Projet d'aménagement du parc éolien du Massif du Sud

Rapport complémentaire 2
Volume 5
Version finale

RAPPORT
COMPLÉMENTAIRE 2

N° 605613

Carte 1	Climat sonore projeté, facteur d'utilisation de 100 %.....	7
---------	--	---

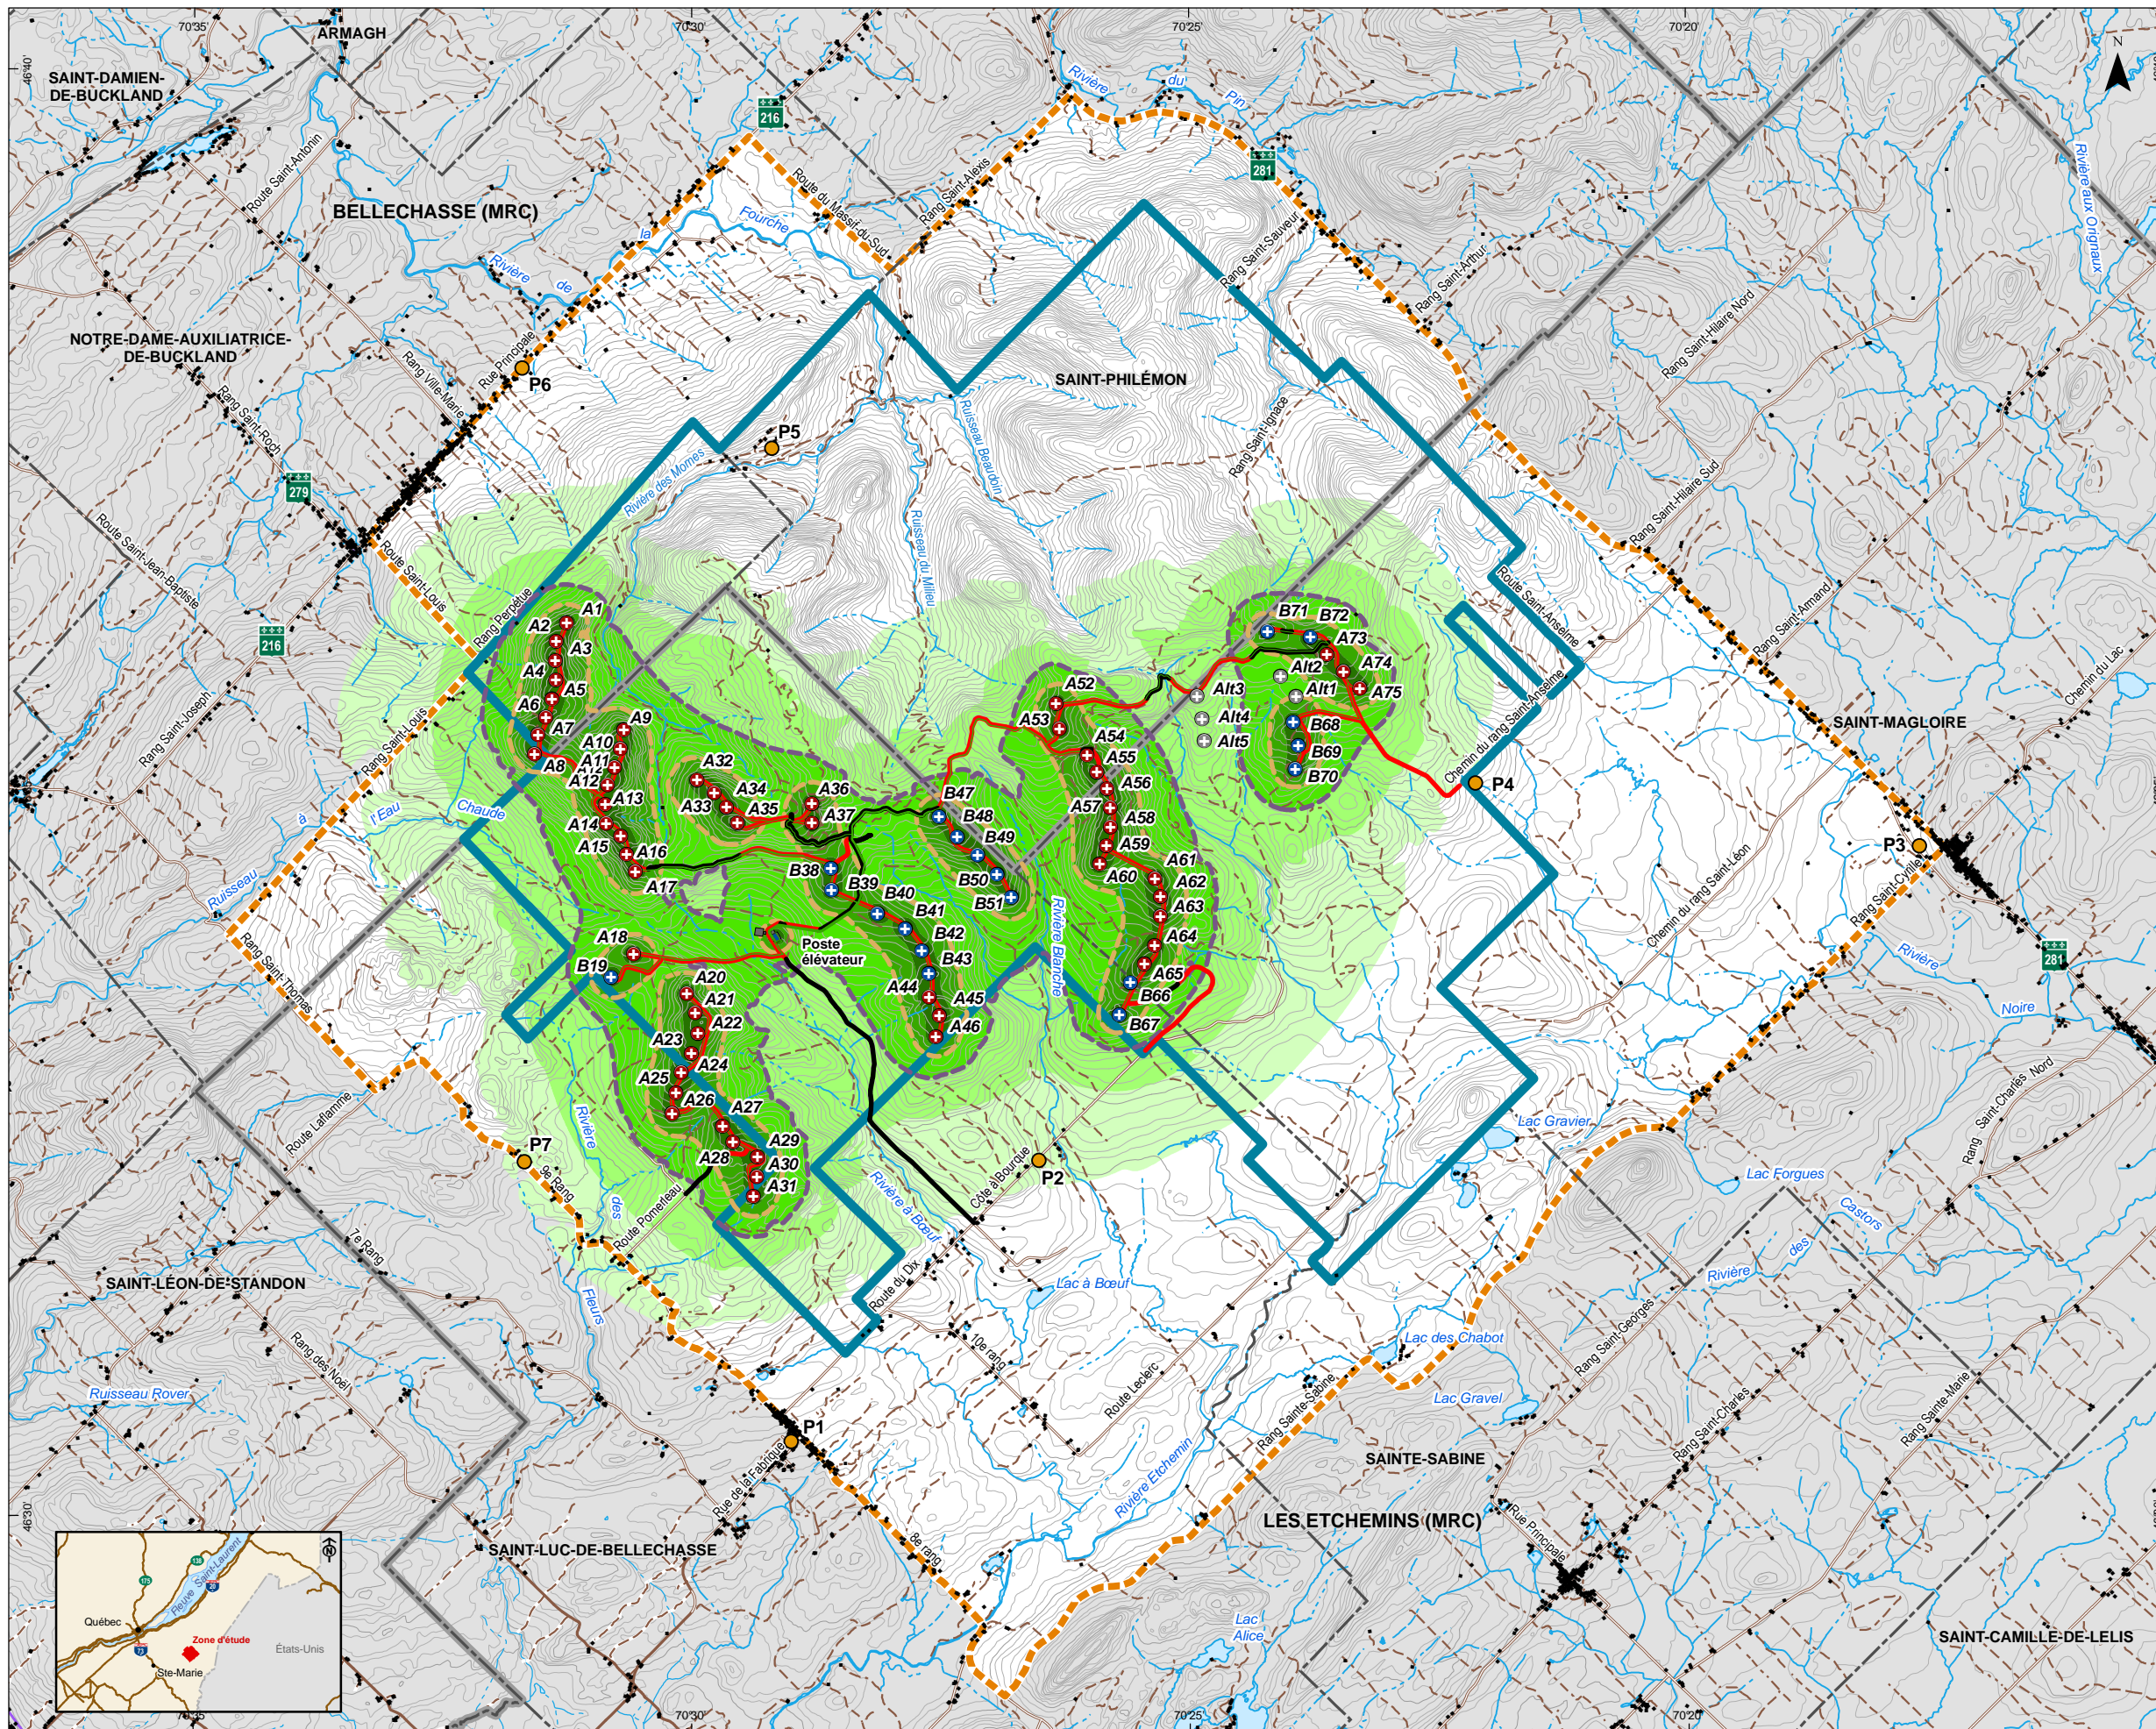
La sélection et la localisation des points 1 à 7 sont jugées recevables. Par ailleurs, la carte 8.9 pourrait représenter de façon plus évidente la localisation des résidences (les points identifiant les bâtiments sont trop pâles), notamment celle des résidences où le niveau sonore projeté est de 30 dB ou plus, ainsi que les tracés des routes et des voies d'accès. En consultant la carte 8.9 sous sa forme actuelle, il est difficile de juger s'il serait pertinent, compte tenu de l'étendue de la zone d'étude, d'ajouter d'autres points d'évaluation pour représenter adéquatement toutes les zones sensibles résidentielles.

La carte 1 présentée à la page suivante reprend les informations illustrées à la carte 8.9 du rapport principal de l'étude d'impact sur l'environnement tout en prenant en compte les commentaires concernant la représentation graphique des bâtiments.
